Primär – Luftdrossel ab Softwareversion v0016.00

Produktänderungsmitteilung	ID-Nr.: PCN-10005
		Created by: Paul Rehr Created on: 14.12.2015

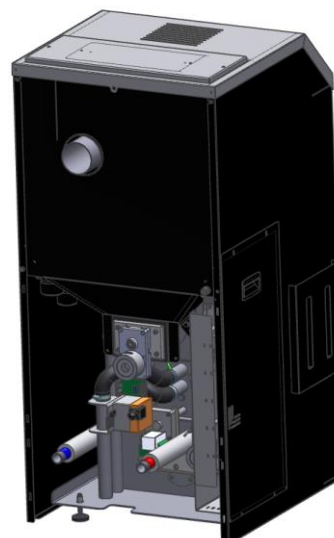
Bisher: 21688.00

Neu: 21136.00

Bisher: -

Neu: 02-00-09-408

Luftdrossel pflicht ab Softwareversion v0016.000!

Änderungsgrund	Mögliche Probleme mit Verbrennung.		
Kundenauswirkung	1: Keine – bei Kessel Auslieferung mit Softwareversion v0016.00 oder höher 2: Anbringen der Luftdrossel – ab Softwareversion v0016.000, sofern Drossel noch nicht vorhanden.		
Kundenvorteil	Verbesserte Verbrennung und saubere Abgaswerte.		
Wirksamkeitsdatum	benötigt ab Softwareversion v0016.000		
Freigabe durch:	Peter Winkler	GF Technik	14.12.2015

[1.1] ohne Abdeckung

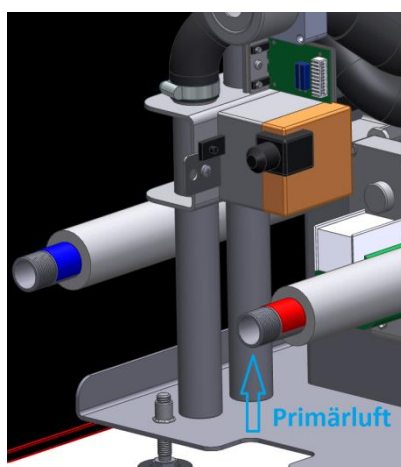
[1.0] Entfernung der hinteren Abdeckungen

[2.0] Primärluft = hinteres Rohr mit LMS Sensor

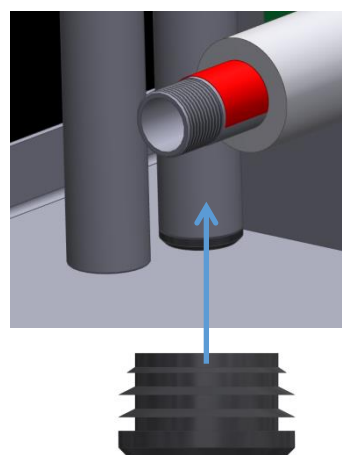
[2.1] Stopfen in Primärluftkanal einpressen

[3.0] Verkleidung wieder anbringen – FERTIG!
